株式会社ニューエアー
営業部 空気圧G

JKXシリーズ ロッドカバー構造/外観変更のお知らせ

JKX シリーズ内部構造、外観の変更

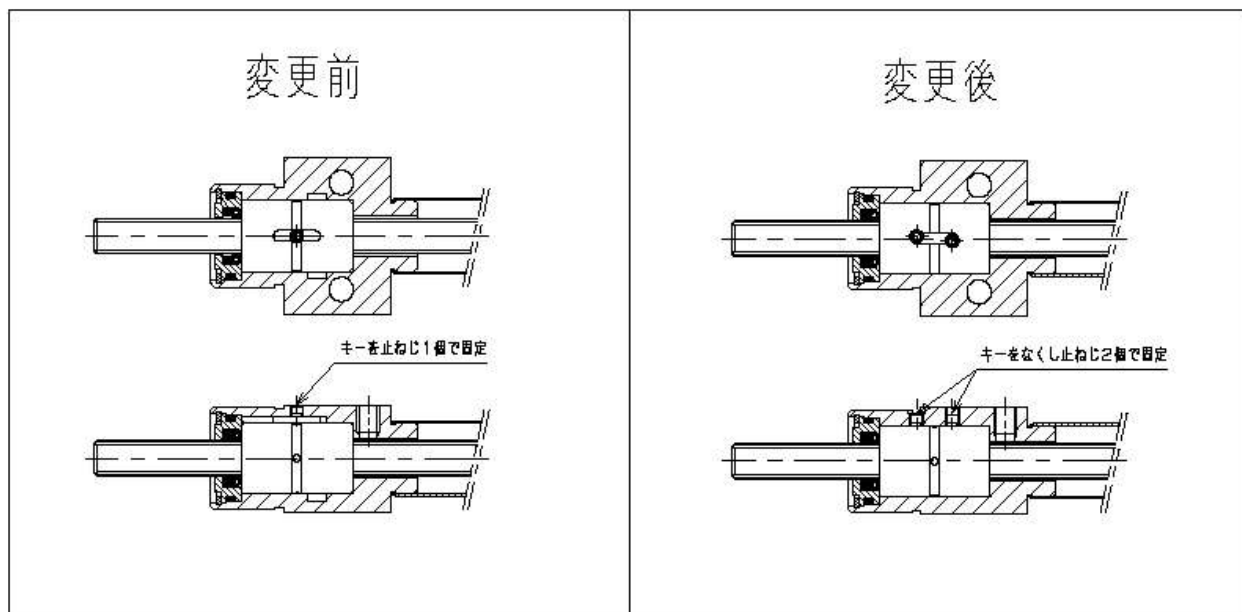
キーを止めネジ1点で固定していたものを、キーを無くし止めネジ2点固定の構造へ変更

上記に伴い、止めネジ1点から2点へ外観も変更
